Gmina Szczuczyn
Plac 1000-lecia 23
19-230 Szczuczyn

RI.271.9.2020

Dotyczy postępowania pn. „Budowa Centrum Zarządzania Komunalnego i Kryzysowego w m. Szczuczyn”, ogłoszenie nr 772860-N-2020 z dnia 29.12.2020 r.

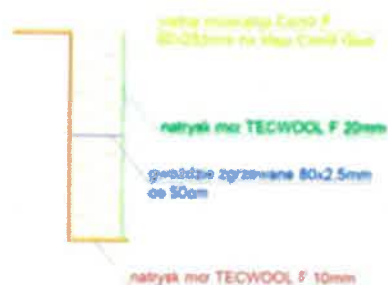
4. Zgodnie z opisem w pkt. 11.8 dla części stref pożarowych została przyjęta klasa odporności pożarowej C, dla których zgodnie z WT konstrukcja dachu powinna posiadać R15- zwracam się z prośbą o podanie dokładnych wymagań odnośnie projektowanych zabezpieczeń p.poż. i antykoroz. dla konstrukcji stalowej.

Konstrukcja dachu zabezpieczona powinna być w oparciu o dowolnego producenta systemu malarskiego. Przykładowy system zabezpieczenia konstrukcji dźwigara na R15. Aprobata w załączniku. KW-1. grubości natrysku np. TECWOOL F dla zabezpieczenia do R30. Zabezpieczenie natryskiem ogniochronnym (baranek), grubości ścianek profili min 4-5 mm . Wyteżenia (współczynnik redukcyjny wyteżenia przyjęto = 0,7)
Pas górny RK 100x6: Z ROBOTA – 0,88 * 0,7=0,62 – temp kryt = 549 o C, U/A = 181 m -1 (11mm)

Pas dolny RK 100x5: Z ROBOTA – $0,87 * 0,7=0,61$ – temp kryt = 551 o C, U/A = 214 m⁻¹ (12mm)

Krzyżulce/słupki RK 60x4: Z ROBOTA – $0,59 * 0,7=0,42$ – temp kryt = 612 o C, U/A = 274 m⁻¹ (12mm)

Krzyżulce/słupki RK 60x3: Z ROBOTA – $0,59 * 0,7=0,42$ – temp kryt = 612 o C, U/A = 357 m⁻¹ (12mm)

Krzyżulce/słupki RK 50x3: Z ROBOTA – $0,66 * 0,7=0,46$ – temp kryt = 698 o C, U/A = 362 m⁻¹ (12mm)

Krzyżulce/słupki RK 40x3: Z ROBOTA – $0,68 * 0,7=0,48$ – temp kryt = 591 o C, U/A = 369 m⁻¹ (12mm)

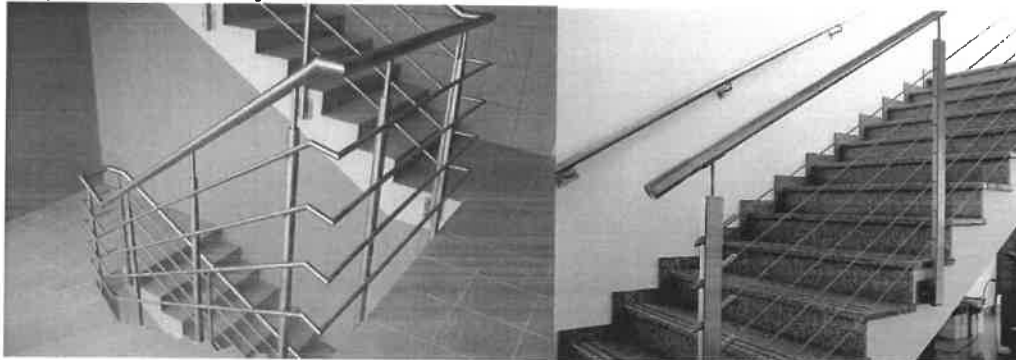
19. Zwracam się z prośbą o zamieszczenie projektu lub opisu balustrad wewnętrznych.

Balustrady powinny spełniać wymagania:

Projekt zakłada wykonanie balustrady ze stali nierdzewnej o wys. do wierzchu poręczy 1,10m, z podziałami poziomymi (prześwit max. 0,2m). Od strony wewnętrznej należy wykonać balustradę natomiast od zewnątrz przewiduje się wykonanie poręczy przyściennej.

Pochwył \varnothing 42,4mm, słupki pośrednie \varnothing 42,4mm, pręty pośrednie \varnothing 12mm.
